島根原子力発電所 2号炉 地震による損傷の防止 (コメント回答)

[建物の地震応答解析モデル

令和元年8月
中国電力株式会社

【No.5 (論点Ⅱ-1) 建物の地震応答解析モデル (建物基礎底面の付着力及び3次元FEMモデルの採用)】

付着力試験の結果(岩盤-レベルコンクリート)

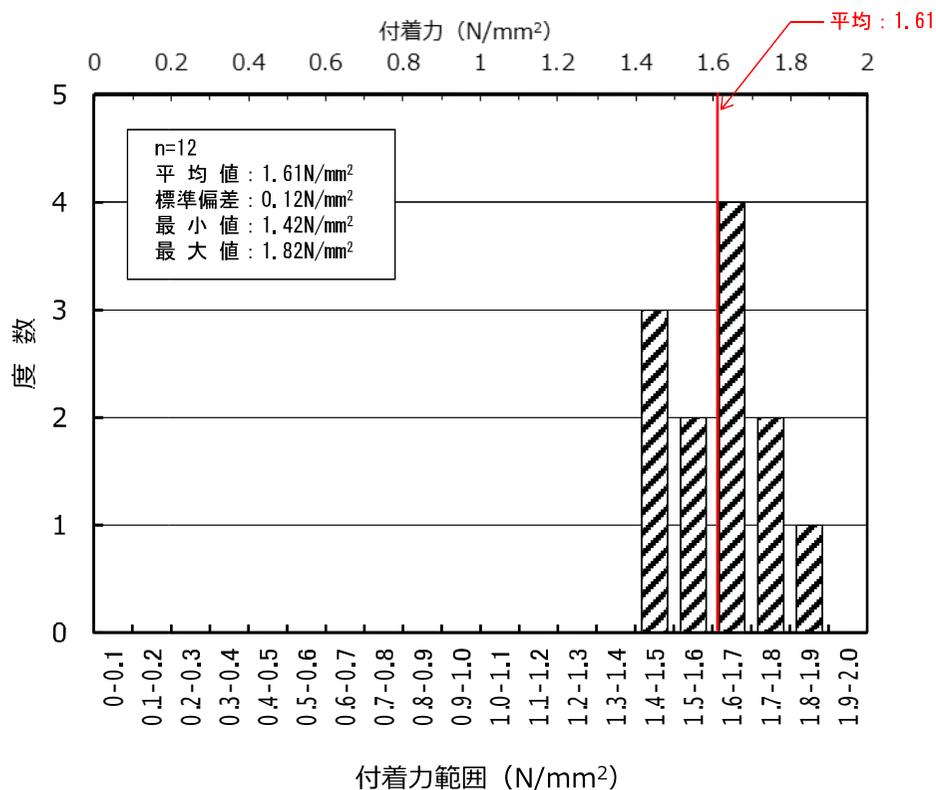
○建物基礎底面の付着力として設定した値が、物性値のばらつき、標本数、原位置試験の不確実性、建物直下地盤と試験地盤の差異による不確実性等を踏まえて、十分な保守性を有しているとする根拠を説明すること。

- 岩盤-レベルコンクリート間の付着力試験の結果を以下に示す。
- 建物直下地盤は主に黒色頁岩と凝灰岩から構成されていることを踏まえ、岩盤全体として評価した付着力（平均値）は、 0.98N/mm^2 （標準偏差 0.30N/mm^2 ）となった。
- なお、個々の岩盤における付着力の平均値は、黒色頁岩 0.81N/mm^2 （標準偏差 0.26N/mm^2 ）、凝灰岩 1.15N/mm^2 （標準偏差 0.24N/mm^2 ）であった。
